গণপ্রজাতন্ত্রী বাংলাদেশ সরকার
শ্রম ও কর্মসংস্থান মন্ত্রণালয়
কলকারখানা ও প্রতিষ্ঠান পরিদর্শন অধিদপ্তর

ক্যাপ পর্যবেক্ষণের তথ্য

কারখানার নাম	হর্নবিল এয়াপারেল লিঃ		
ঠিকানা	S A plot # 310, Baimail, P.O. – Quasem Cotton Mills, Konabari, Gazipur		
কারখানার কোড	GZP148		
কালার কোড			
মূল্যায়নের ধরণ: বৈদ্যুতিক মূল্যায়ন		পর্যবেক্ষণের তারিখ: ১৯-০২-২০২৩	
১. পর্যবেক্ষণ

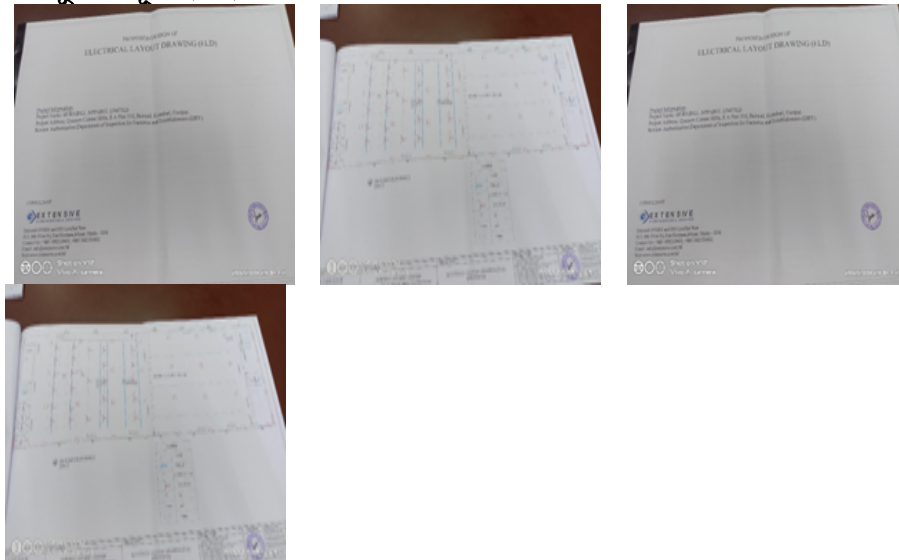
পরিদর্শন পর্যবেক্ষণ	Location–Office room ' – As built Electrical Layout Drawings was available but not updated to indicate exact positions of all points (lamps, fans, M/C, transportable appliances and motors, but the factory maintenance person had enough knowledge about electrical layout drawing.
ক্যাপ আইটেম ক্যাটাগরি

কার্যক্রম	1. Provide updated Electrical layout drawing prepared after proper locations of all outlets for lamps, fans, fixed and transportable appliances, motors etc. 2. Drawings to indicate exact positions of all points of switch boxes and other outlets to match existing installation. 3. As built drawing to be approved by the engineer-in-charge.
সুপারিশের তথ্যসূত্র	
কারখানার কার্যক্রম	
অগ্রাধিকার	৬ মাস
চূড়ান্ত সময়সীমা	–
সংশোধিত সময়সীমা	০৫-০১-২০২৩
অগ্রগতির অবস্থা	সংশোধিত
মন্তব্য	ELD matches with the most of the major appliances points and positions. 19.01.2021 CVV3: As built ELD is mostly matched with the existing loads. 16.08.2021 . (CVV-4) : As built Electrical Layout Drawings was not available at site. 23.08.2022 visit observation: Proposed Electrical Layout Drawings was found at site but not matched with existing system. 19-02-2023 visit observation: As built Electrical Layout Drawings was found at site during inspection date.

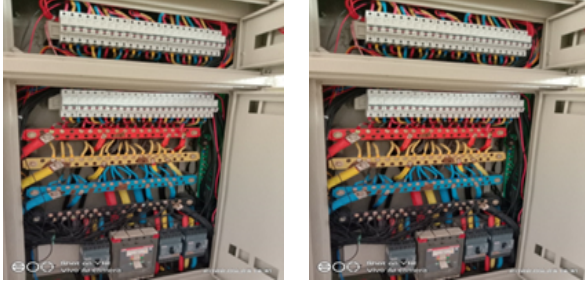
পরিদর্শন পর্যবেক্ষণ	Location-All Panels -Common neutrals was observed for more than one circuits.
ক্যাপ আইটেম ক্যাটাগরি

কার্যক্রম	Each circuit should have a separate neutral (use of common neutral for more than one circuit shall not be permitted) .
সুপারিশের তথ্যসূত্র	
কারখানার কার্যক্রম	
অগ্রাধিকার	৬ মাস
চূড়ান্ত সময়সীমা	-
সংশোধিত সময়সীমা	০৫-০১-২০২৩
অগ্রগতির অবস্থা	চলমান
মন্তব্য	No Common neutrals was observed for more than one circuits. 19.01.2021 CVV3: Each circuit has dedicated neutral as per as built drawings. 16.08.2021 .(CVV-4) : Each circuit has dedicated neutral as per as built drawings. 23.08.2022 visit observation: Common neutrals was found for more than one circuits. 19-02-2023 visit observation: Common neutrals was found for more than one circuits.
